**ДО  
ВСИЧКИ ЗАИНТЕРЕСОВАНИ ЛИЦА ВЪВ ВРЪЗКА С  
ОТКРИТА ПРОЦЕДУРА С ПРИЛАГАНЕ НА ОПРОСТЕНИ ПРАВИЛА  
ЗА ВЪЗЛАГАНЕ НА ОБЩЕСТВЕНА ПОРЪЧКА С ПРЕДМЕТ:  
„ЕНЕРГИЙНА РЕКОНСТРУКЦИЯ И МОДЕРНИЗАЦИЯ НА ЧИТАЛИЩЕ  
„НАПРЕДЪК – 1870“ – ГР. ЛЯСКОВЕЦ“**

**Относно:** Постъпило искане за разяснения по реда на чл. 29, ал. 1 от Закона за обществени поръчки (ЗОП) от заинтересовано лице в открита процедура с прилагане на опростени правила за възлагане на обществена поръчка.

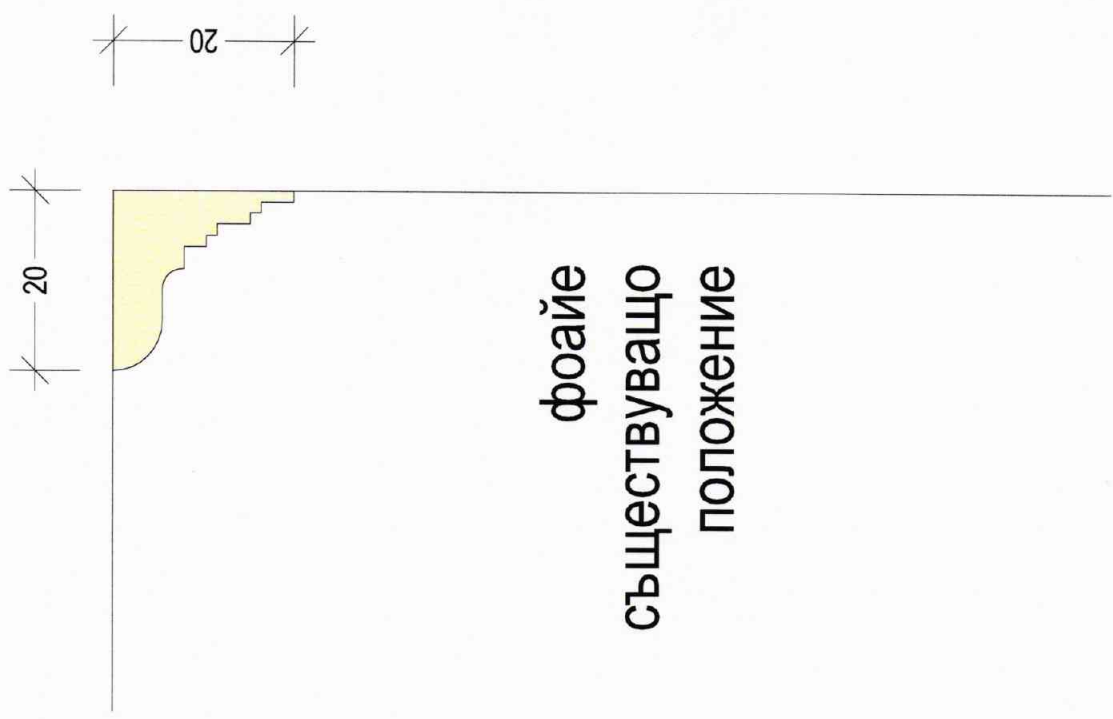
*„Моля да ни предоставите детайл на орнаментите от EPS от поз. 8 от КСС.“*

С предвидените по проект орнаменти от EPS с полимер-циментово покритие ще се оформи обкантването и прехода при обръщането на топлоизолацията към повърхността на орнаментирания тавани в сградата, така че да се покрие дебелината на топлоизолационния пакет (7 или 8 см вата + 13мм гипсокартон). При това профильт на EPS-орнаментата трябва да съответства на профила на гипсовите орнаменти по тавана.

Прилагаме три типови детайла, изготвени от проектанта. Участниците следва да имат предвид, че това са ориентировъчни детайли, които изясняват начина на декориране след монтажа на топлоизолацията по таваните. Преди нейното полагане съществуващите гипсови орнаменти ще се демонтират. Точните профили ще се вземат от място. Избора на профил ще е по подобие на съответните профили на място - от EPS 90 15-18 kg/ m3 с полимерциментово покритие и ще се монтира със строително лепило за лепене на EPS върху варо-циментова мазилка след монтажа на топлоизолацията.
